OGGETTO: C.I. 14553. Cimitero di San Michele a Venezia - Ripristino funzionale nicchie e tombe di famiglia del recinto XIII° del cimitero di San Michele in isola

Venezia, 03/11/2021

Relazione tecnico - illustrativa di Perizia di Variante n. 1

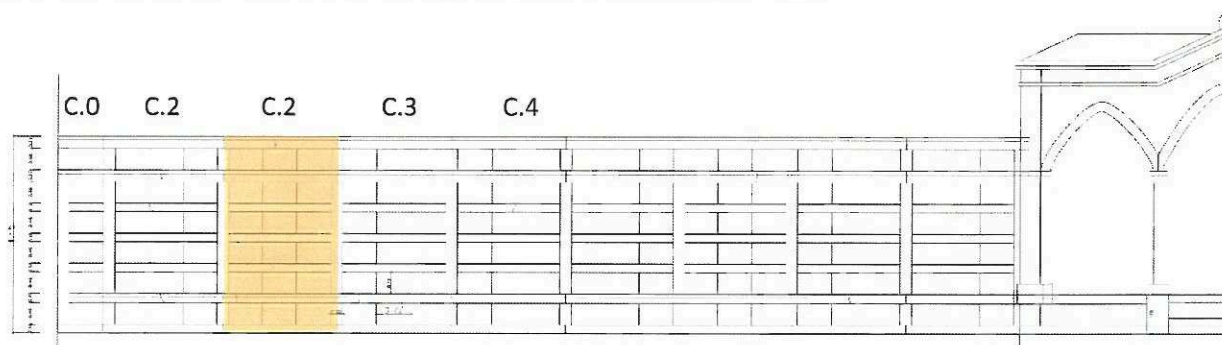
Nella campata 2, ove sono state rilevati gli abbassamenti più significativi, relazionabili, oltre che al deterioramento della malta, all'assestamento fondazionale che anticamente ha interessato questo tratto di struttura, si prevede di installare centine in carpenteria metallica all'interno di ciascun loculo.

Le centine saranno realizzate in acciaio S275JR zincato a caldo. Ciascuna centina sarà realizzata in due pezzi, uniti in opera mediante nr. 4 barre filettate di classe 8.8 zincate a caldo. Ciascun elemento, realizzato con piatti di spessore 8 mm e larghezza 120 mm, dovrà essere sagomato in modo tale da seguire alla geometria dei loculi esistenti. Le centine dovranno essere posate su uno strato di allettamento da prevedersi su tutto il perimetro, realizzato con malta a base calce fibrorinforzata, classe di resistenza >M10.

Sempre sulla campata C2, sulla base di quanto è stato possibile rilevare a seguito della rimozione della lastra lapidea sommitale spezzata è necessario affidare il peso della lastra alle volte del livello sommitale. Per questa ragione è necessario prevedere un rinforzo estradosso delle tre volte mediante intonacatura armata.

Si prevede nello specifico la realizzazione di un rinforzo al solo estradosso mediante intonaco base calce a basso spessore, rinforzato con fasce in fibra di acciaio di larghezza $s=30$ cm (tipo Geosteel G600 Kerakoll o similari), disposte a reticolo. Per ciascuna fascia dovrà essere realizzato all'estremità un fiocco di collegamento con il paramento murario a due teste sottostante. La fascia trasversale più esterna dovrà essere realizzata con un doppio strato di fibra di acciaio.

ATTENZIONE CHE E' SCRITTO C.2 DUE VOLTE NELL'IMMAGINE IN BASSO.
